Stadt Erlangen

Niederschrift

Besprechung am:	**23.03.2022**	Beginn:	15:30 Uhr
Ort:	Online via Webex	Ende:	18:00 Uhr
Thema:	2. Sitzung der AG Rad

Kreuzungsbereich Gerberei / Münchener Straße

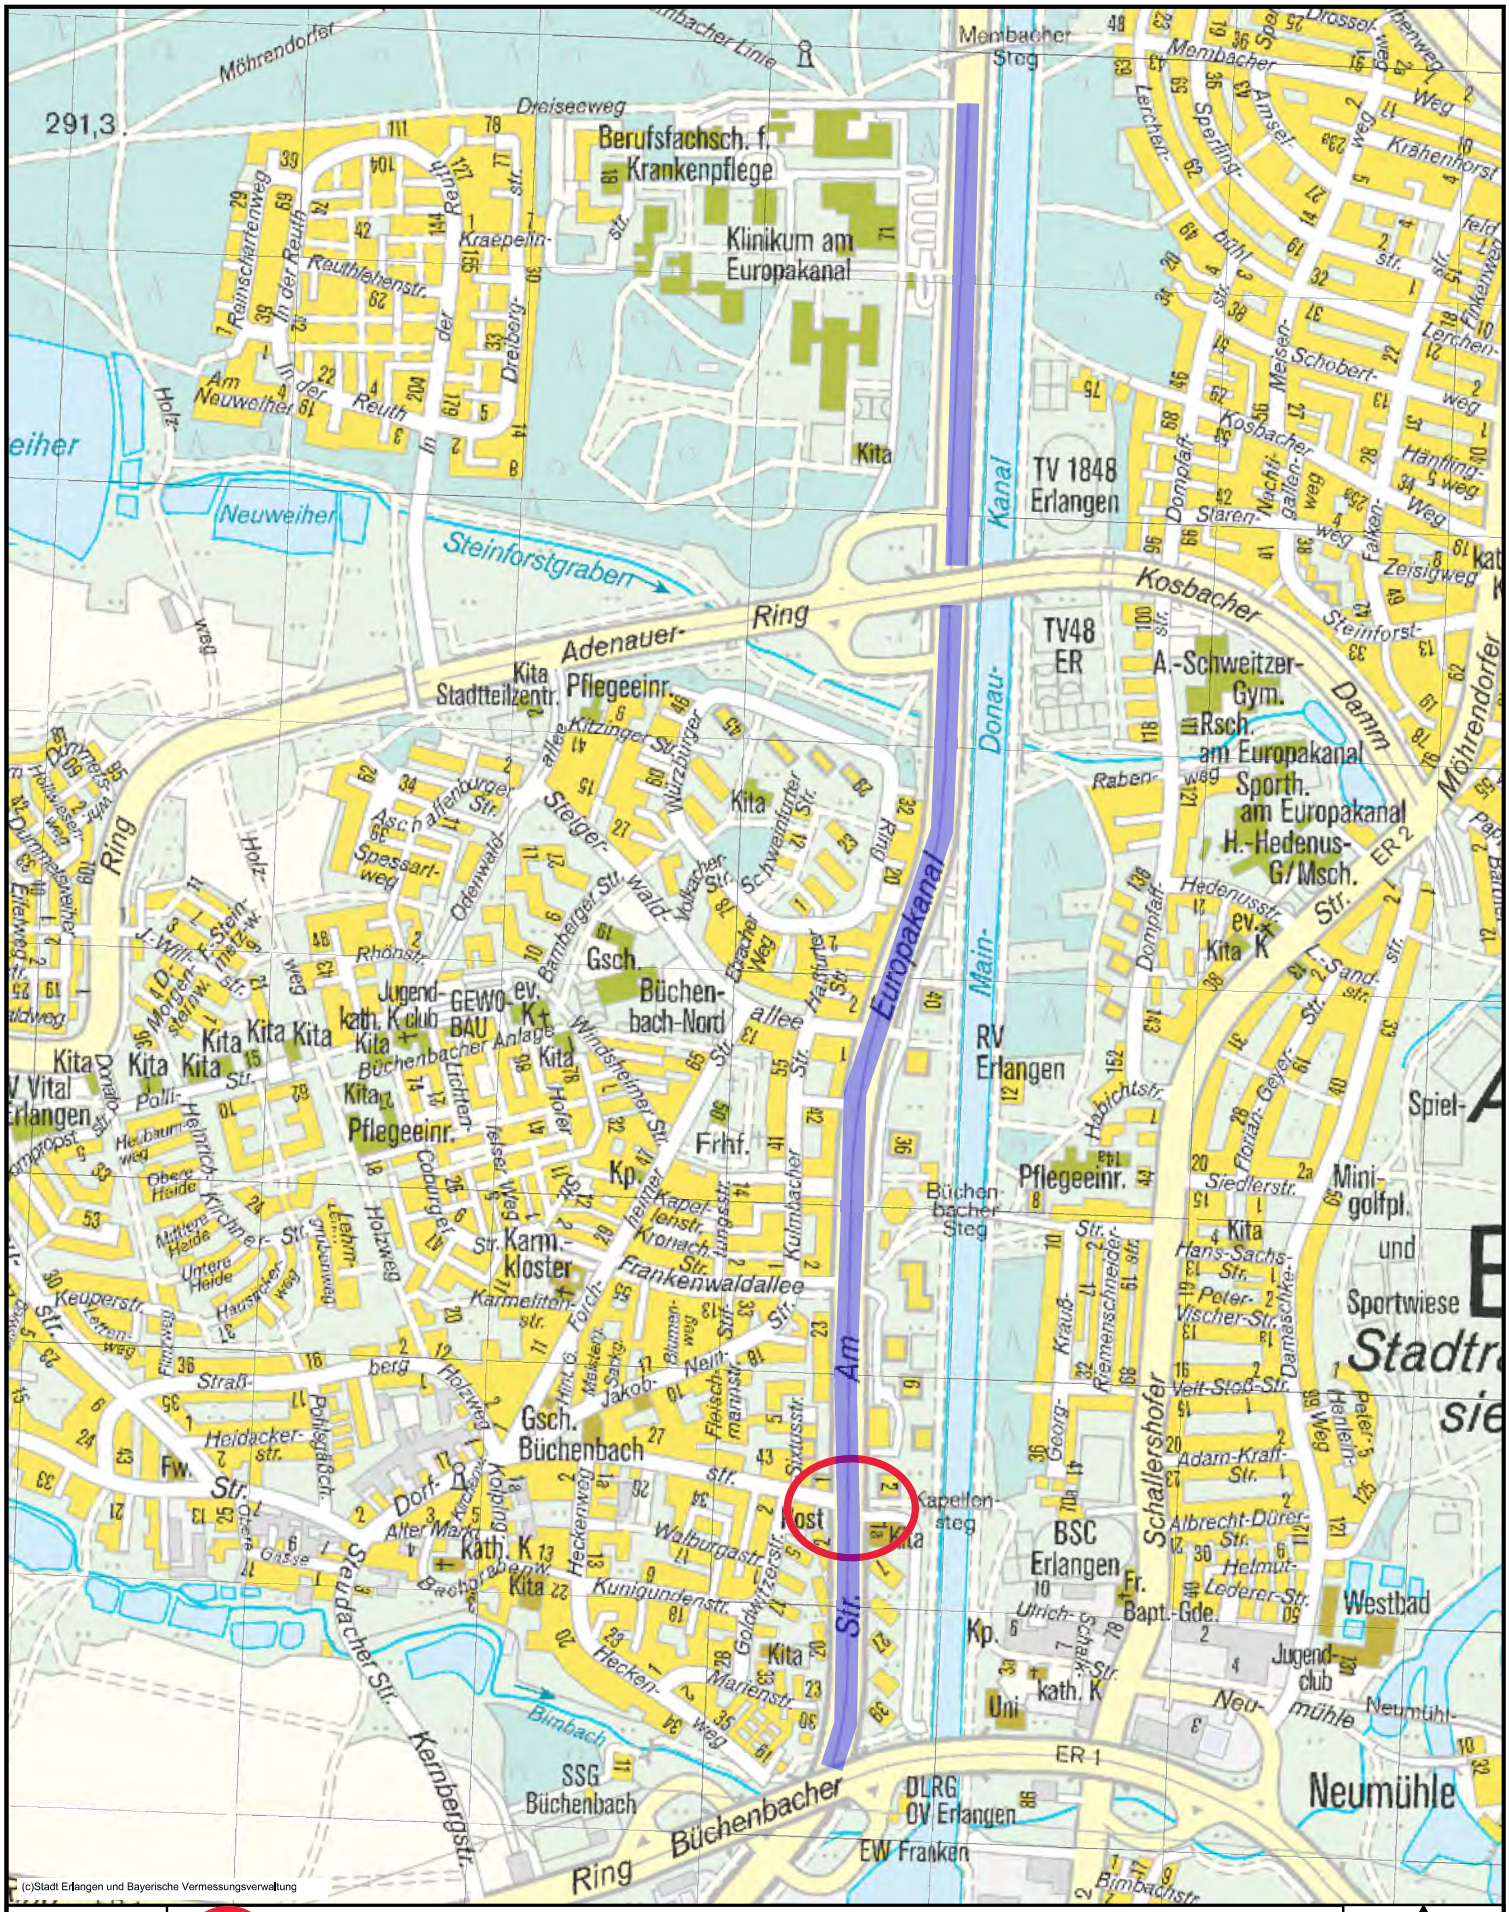
23.3.22: -Ein Austausch zw. Abt. 614 und ADFC hat stattgefunden. Abt. 614 spricht sich gegen das Anbringen von Haifischzähnen aus. Der von Abt. 614 vorgebrachte Alternativvorschlag stößt beim ADFC auf Zustimmung.				
8	**27.05.2020**	**ADFC**	**StVO-Novelle in Kraft getreten - Einsatz von Grünabbiegepfeilen für Radverkehr**	**Abt. 614/ Abt. 613**		**26.01.2022**	**i.B.**

Umweltspur Am Europakanal

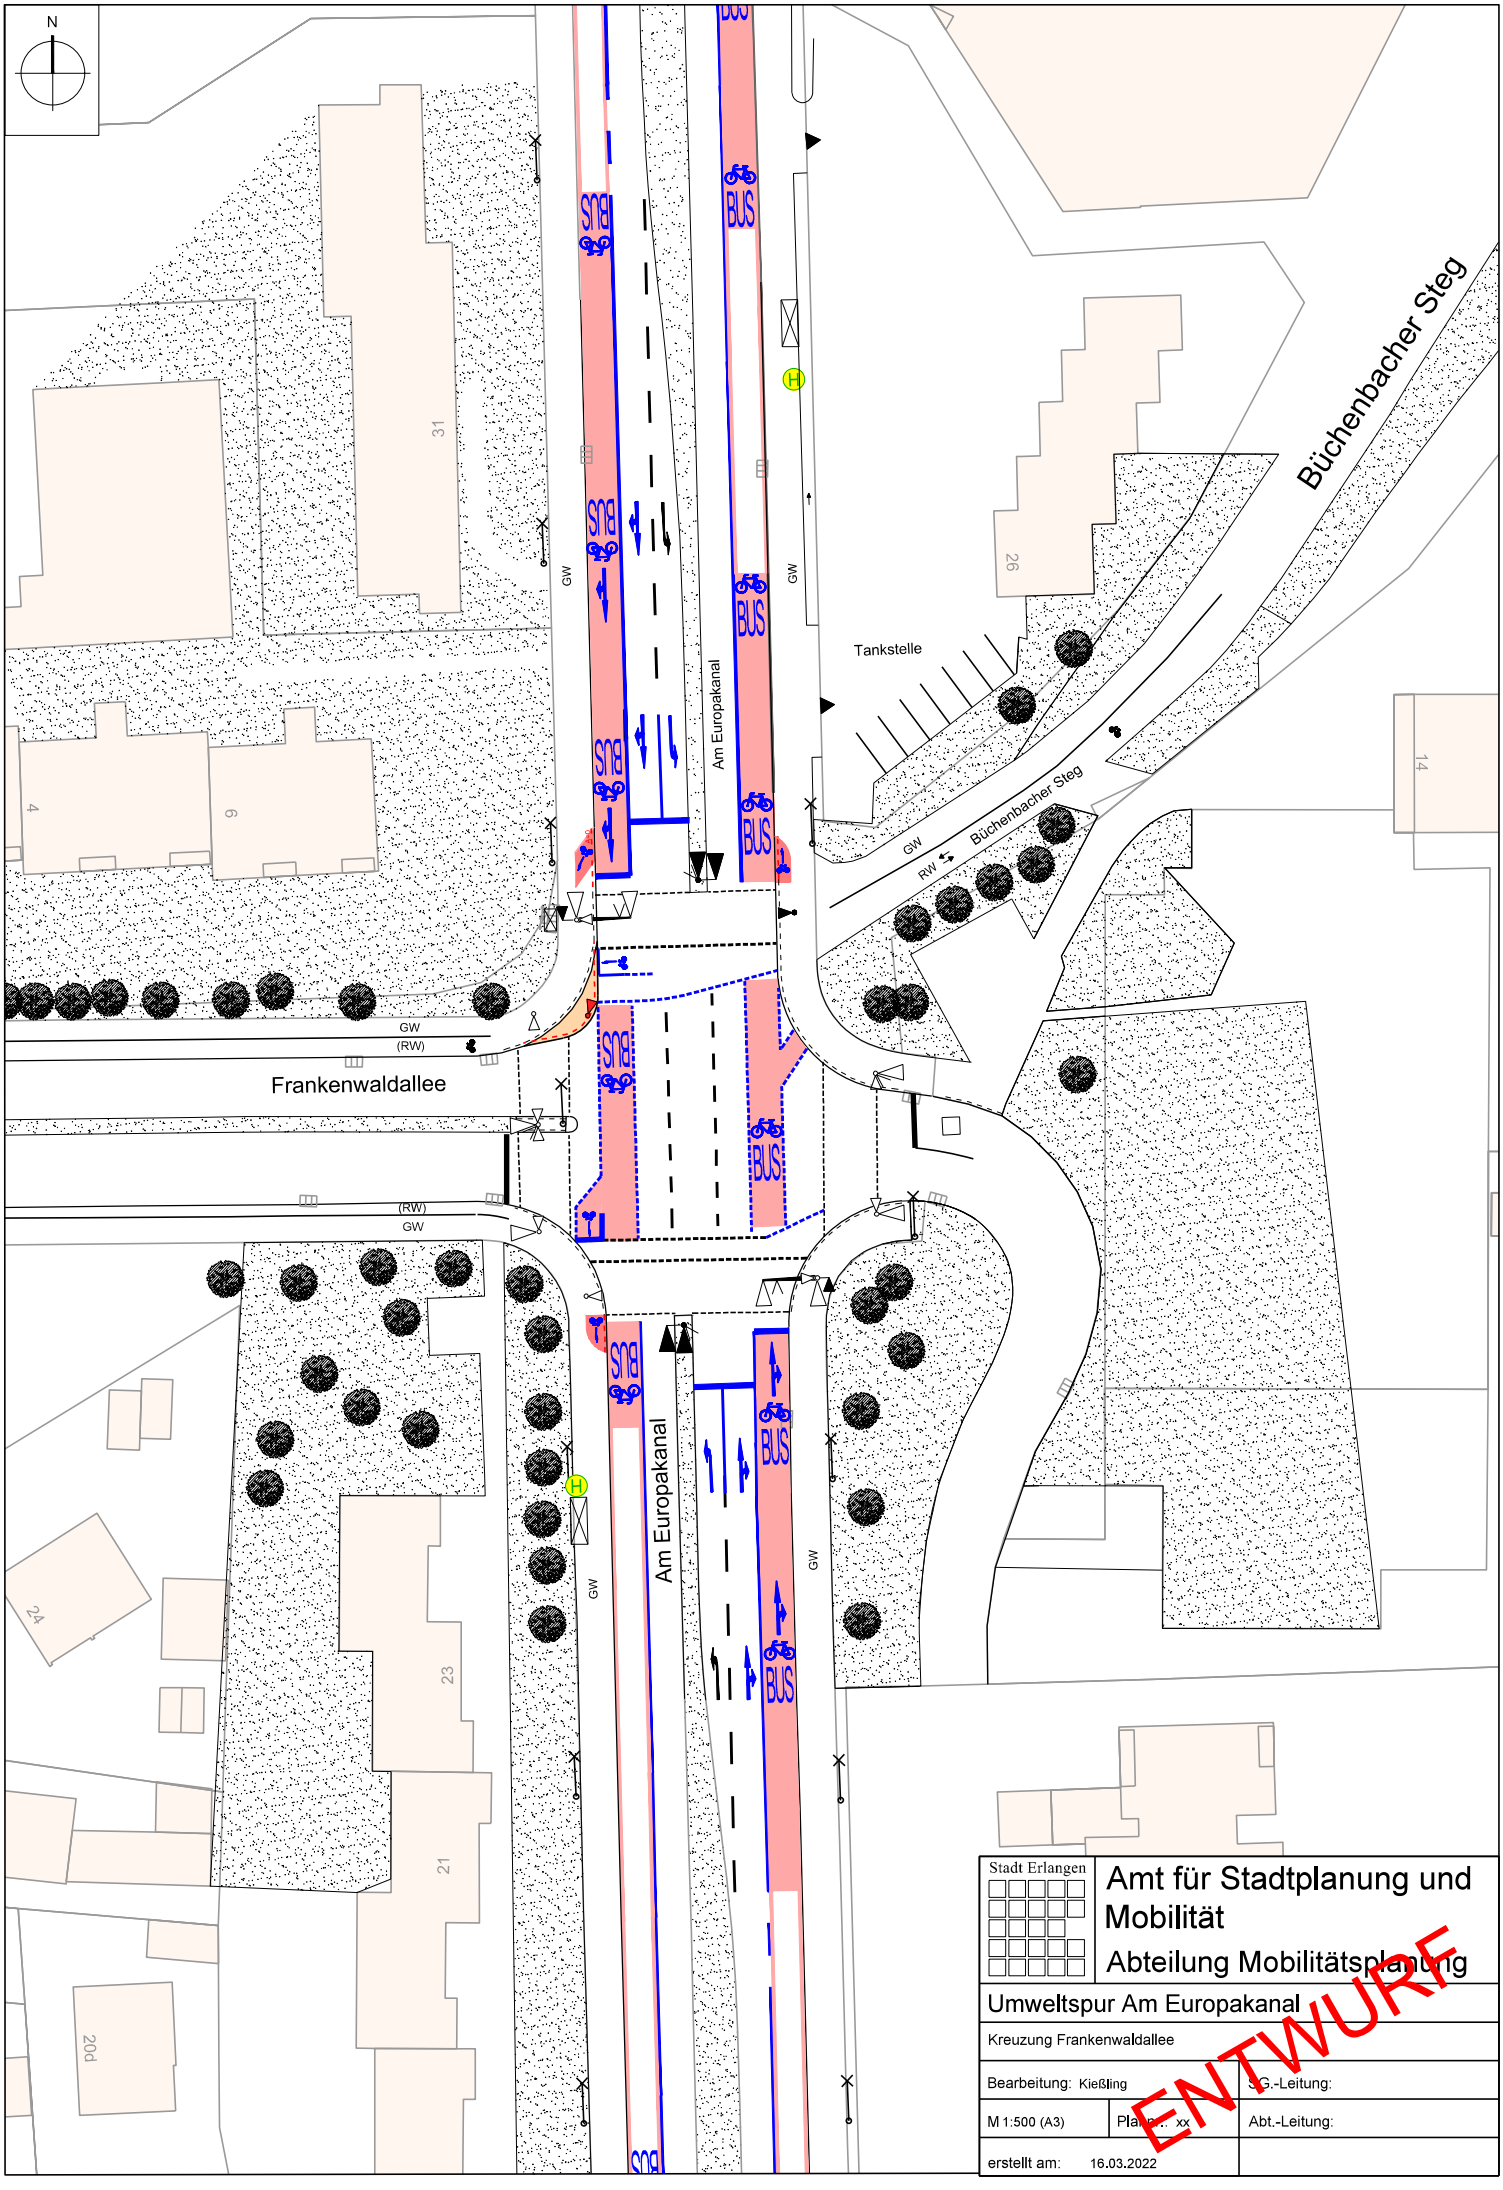
Lageplan Am Europakanal/Frankenwaldallee
-Die TN begrüßen einstimmig die Pläne der Verwaltung.
Lageplan Am Europakanal/Dorfstraße
-Die Verkehrswacht wünscht sich einen Zweirichtungsradverehr auf der Nordseite der Dorfstraße, um Gefahrensituation durch Konfrontation mit KFZ aus der Frauenauracher Straße kommend zu vermeiden.
-Abt. 613 spricht sich gegen den Wunsch aus, da die Radfahrenden bereits im westlichen Abschnitt der Dorfstraße (vor der Kreuzung) bereits auf der Straße geführt werden.
-Der ADFC begrüßt die neue Furt und den anschließenden ARAS auf der Dorfstraße, wünscht sich jedoch von Kapellensteg kommend eine direkte Überquerung der Kreuzung in die Dorfstraße. Zudem soll die Furt in der Dorfstraße nach Westen hin verlängert werden, um früher auf dieser Furt geführt zu werden.
-Hr. Bußmann bittet erstens um Signalgebung via Induktionsschleifen für KFZ aus Frauenauracher Straße kommend, zweitens um eigenen Signalgeber für Radfahrende vom Kapellensteg kommend, drittens um Planung einer Furt im westlichen Abschnitt Dorfstraße, welche wie am Schlachthof vom KFZ überfahren werden kann. Zweirichtungsradwege werden grundsätzlich vom ADFC abgelehnt, außer die Richtungsfahrbahnen sind durch einen Mittelstreifen voneinander getrennt (Bsp. Werner-von Siemens-Str.).

-Abt. 613 nimmt die Anmerkungen auf und wird in der nächsten Sitzung RM geben.
